La Chorrera, 04 de agosto de 2022  
DRPO-DIREC-SEIA-NE-914-2022

En seguimiento al proceso de evaluación del **ESTUDIO DE IMPACTO AMBIENTAL CATEGORÍA I, PROYECTO, RODEO SOLAR**, ubicado vía comunidad de Rodeo, corregimiento San Carlos, distrito de San Carlos, provincia de Panamá Oeste, ingresado el día 27 de junio de 2022, para su evaluación por la Sección de Evaluación de Impacto Ambiental del Ministerio de Ambiente de Panamá Oeste, deseamos expresarle que luego de revisar el Estudio de Impacto Ambiental, tenemos a bien solicitarle lo siguiente:

**RESPUESTAS A LA NOTA  
DRPO-DIREC-SEIA-NE-914-2022**

**Proyecto:  
RODEO SOLAR**

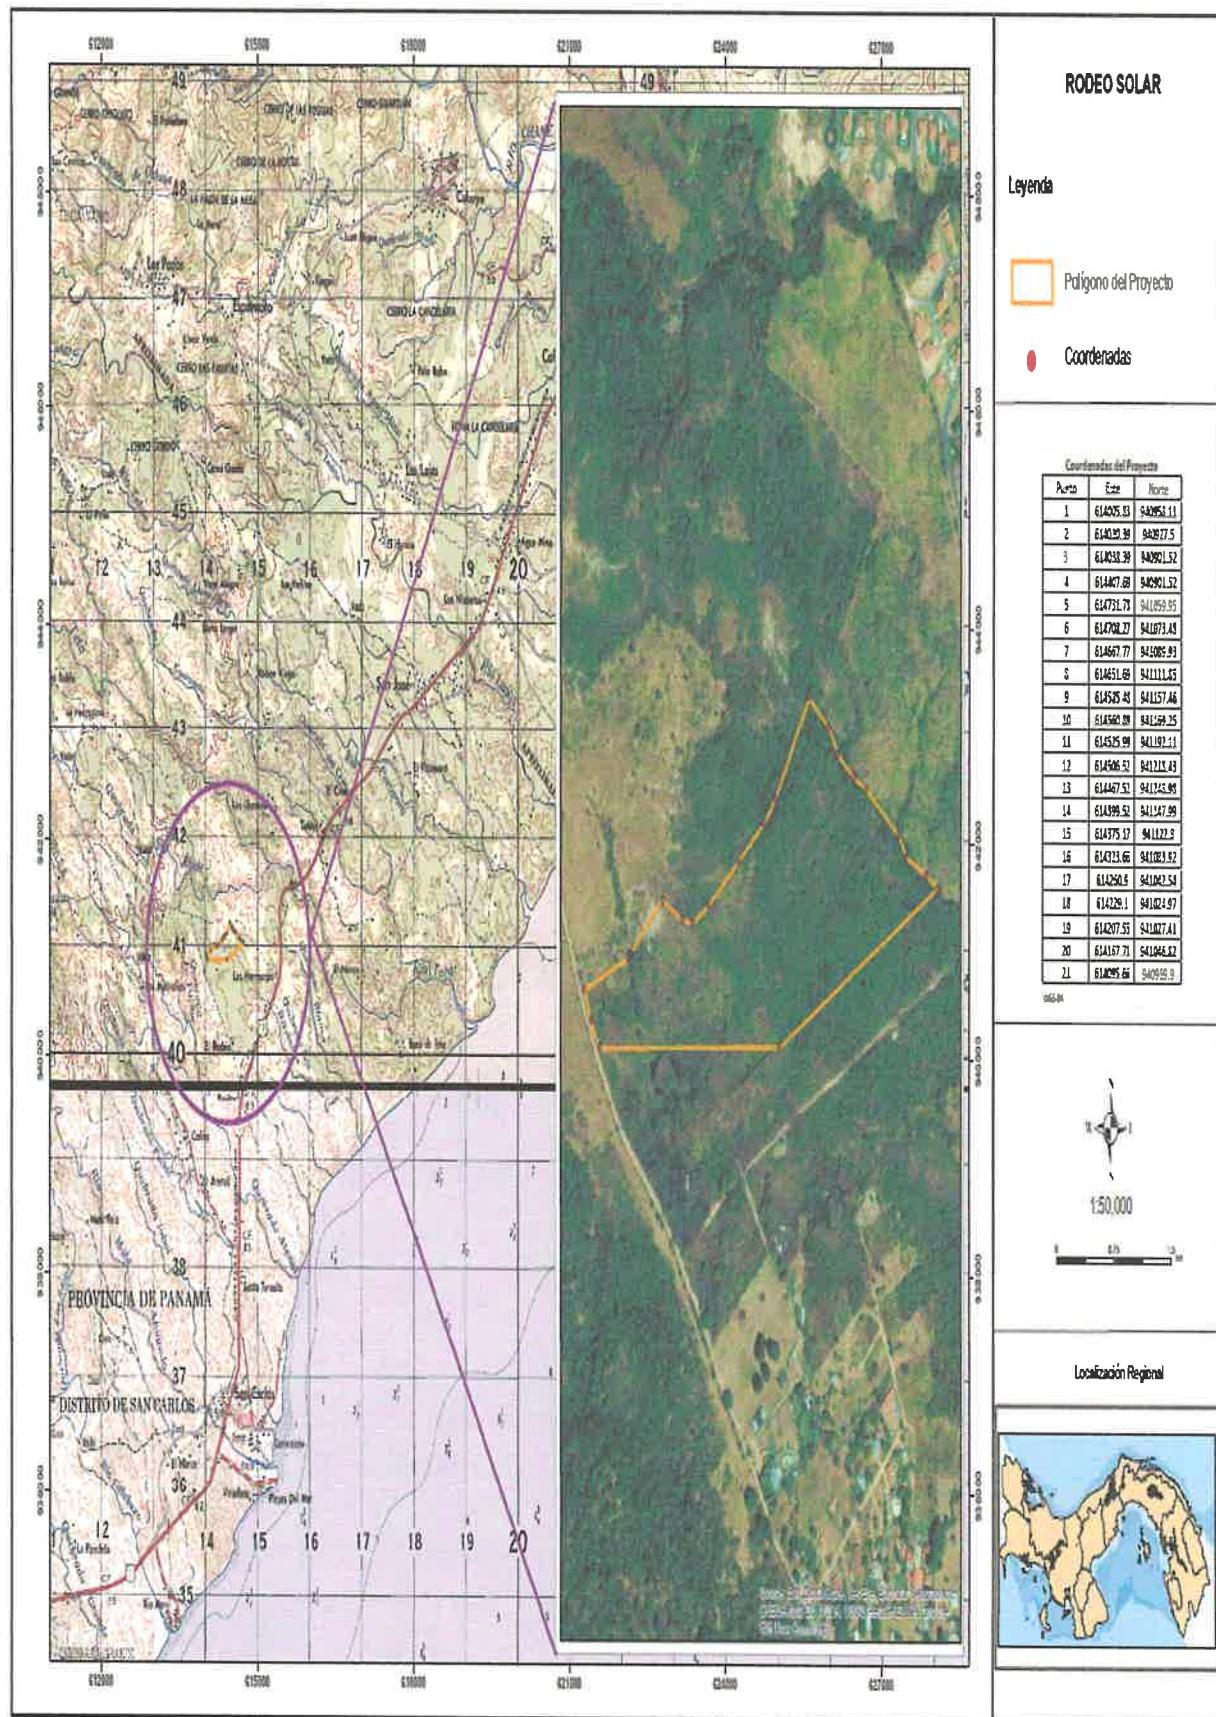
**1.2.** Dado a lo anterior, describir medidas de mitigación para evitar sedimentación hacia la fuente hídrica.

Como medida de mitigación se contempla dejar una servidumbre de 10 metros hacia ambos lado de la quebrada Sin Nombre, la misma se mantendrá revegetada con gramíneas; así evitar la sedimentación hacia la misma recordando que al instalar la base donde van los paneles, solo se instala un tubo de 1½ el cual no levanta erosión del suelo por su fácil instalación como fue explicado. En cuanto a la quebrada que colinda con el proyecto, la misma se guardara una distancia de metros lineales a lo largo de la misma como medida de protección y manteniendo su bosque de galería y revegetada con gramíneas en sus partes más próximas al proyecto.

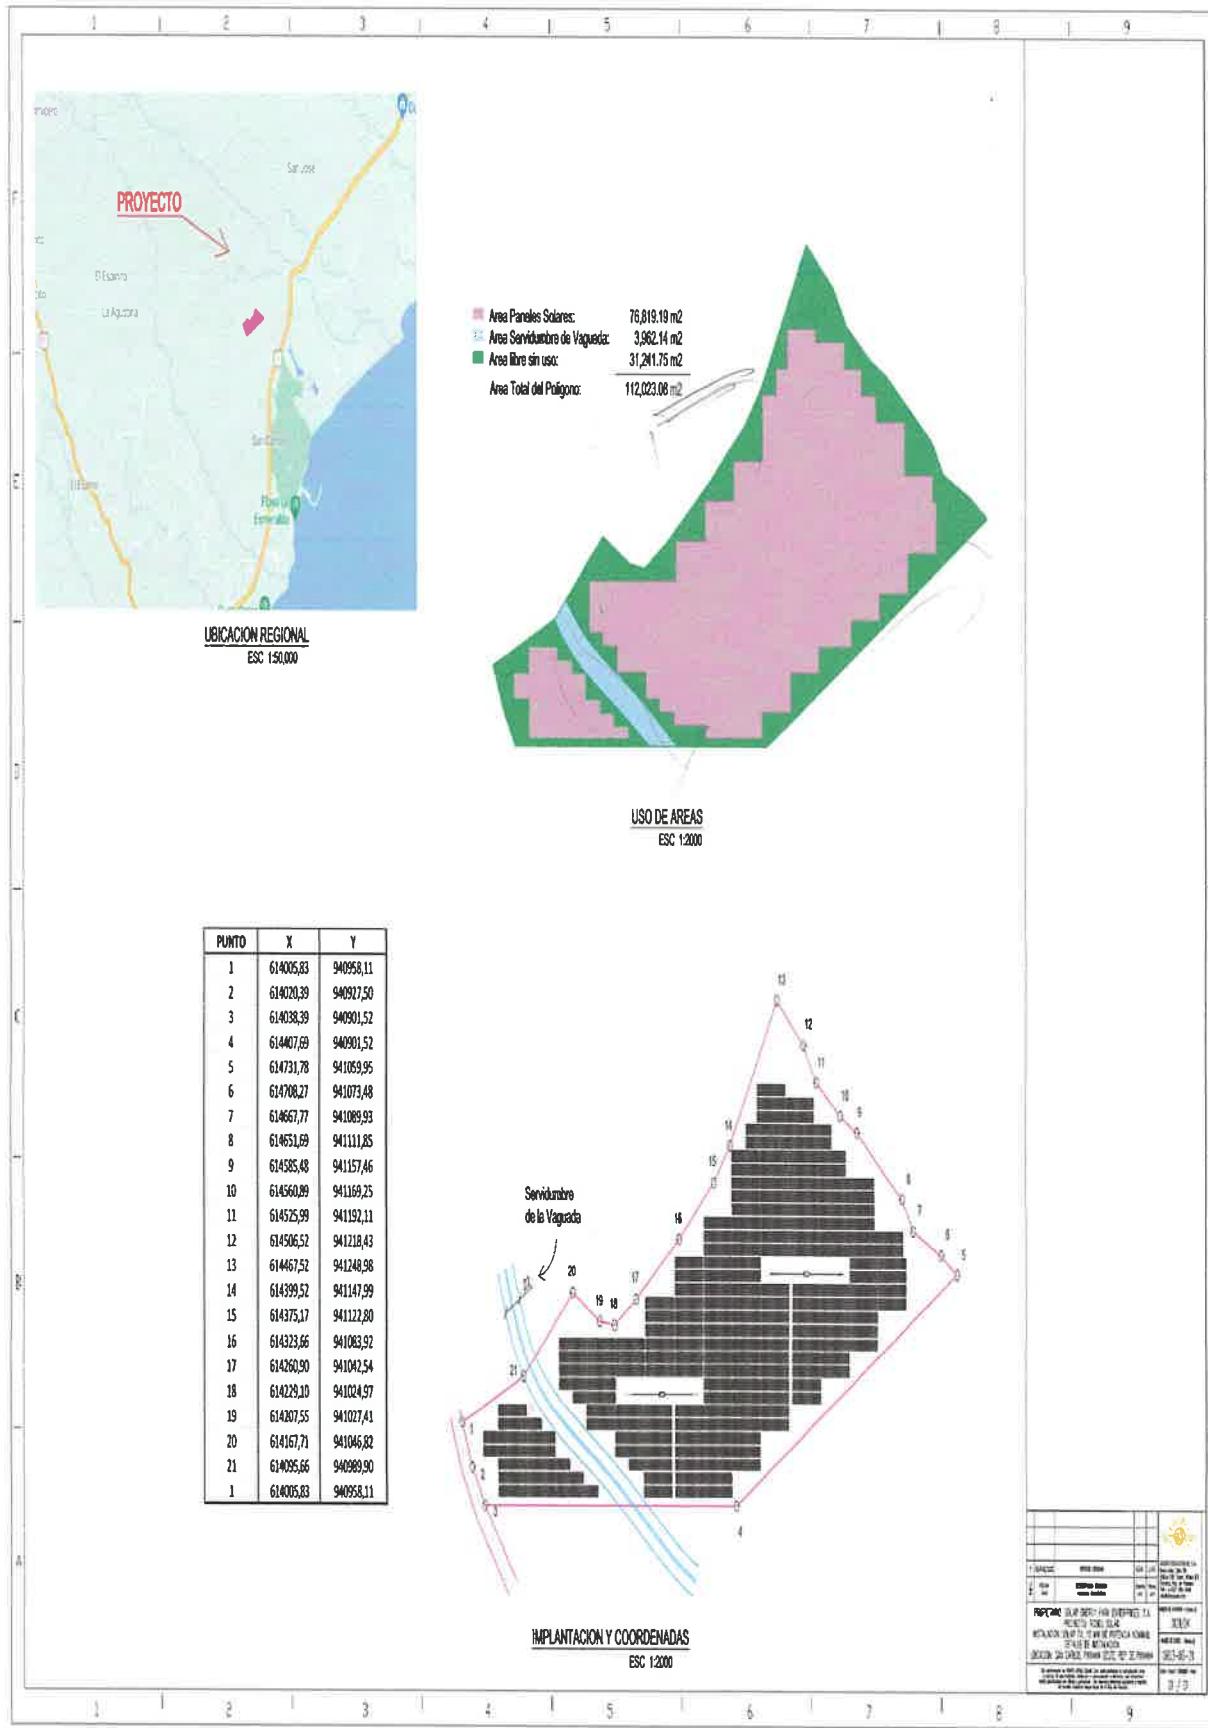
**1.3** Presentar mapa de ubicación de las fuentes hídricas que se encuentra dentro del polígono.

Se presenta mapa de ubicación de la fuente hídrica que se encuentra dentro del proyecto y la ubicación de los paneles dejando la servidumbre de la quebrada como medida de protección.
